レンガ回収治具の製作個数の変更概要

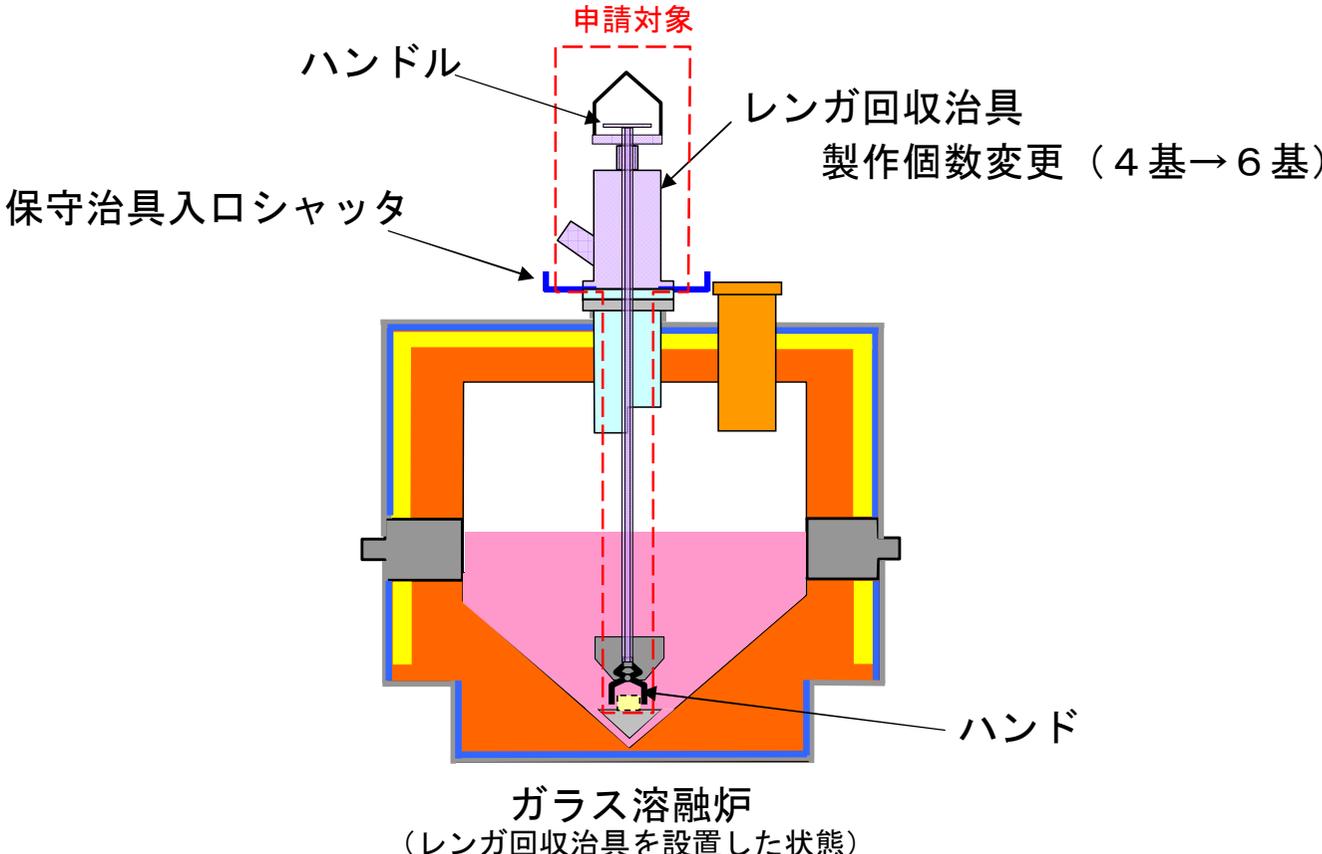
変更概略図	変更内容
 <p>申請対象</p> <p>ハンドル</p> <p>レンガ回収治具</p> <p>製作個数変更 (4基→6基)</p> <p>保守治具入口シャッター</p> <p>ハンド</p> <p>ガラス溶融炉 (レンガ回収治具を設置した状態)</p>	<p>ガラス溶融炉におけるレンガ回収作業の状況を踏まえ、保守治具入口シャッターの上部に設置するレンガ回収治具を新たに2基製作することに伴い、個数を4基から6基へ変更する。</p> <p>なお、新たに製作する2基は、レンガ把持力向上のため、ハンド部先端を開閉するためのハンドルの回転数を増加するなど改良を図る。</p>
